セールス & テクニカルニュース

No.23-004
2023年10月発行

表 題	三菱汎用ACサーボ用エンコーダケーブル 仕様変更のお知らせ
適用機種	MR-JN/J3/J4 用サーボケーブル

品種	形名
エンコーダケーブル	SC-EKJGBL□M-H

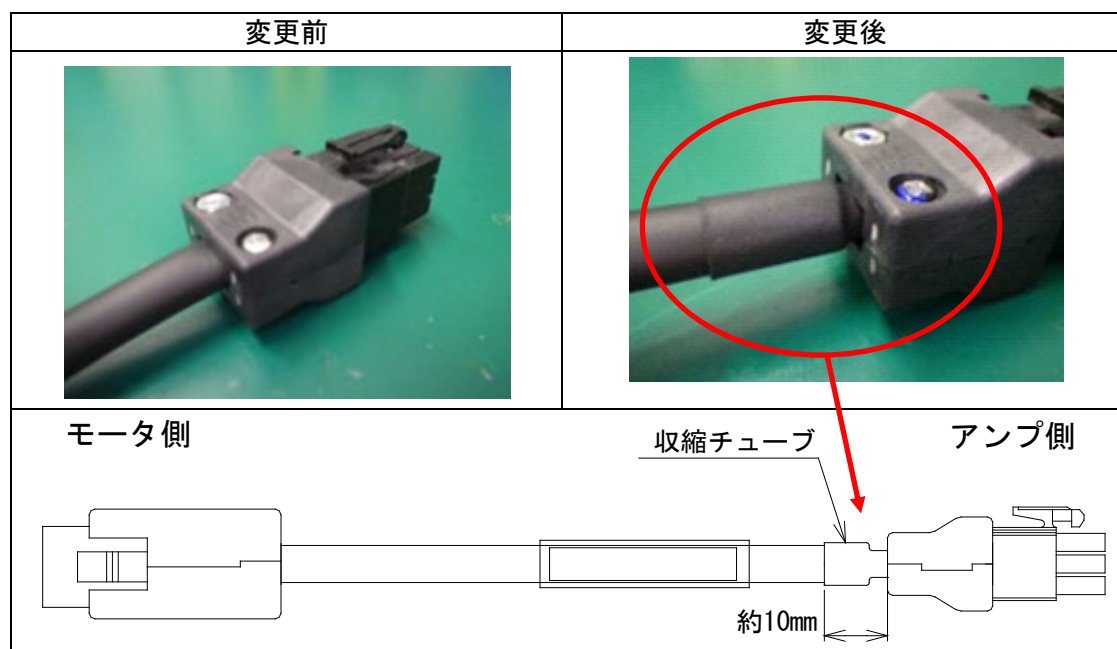
品質向上のため、対象製品のアンプ側ケーブルクランプ(316454-1)部のケーブル外皮を剥き、
収縮チューブを取付け、クランプいたします。
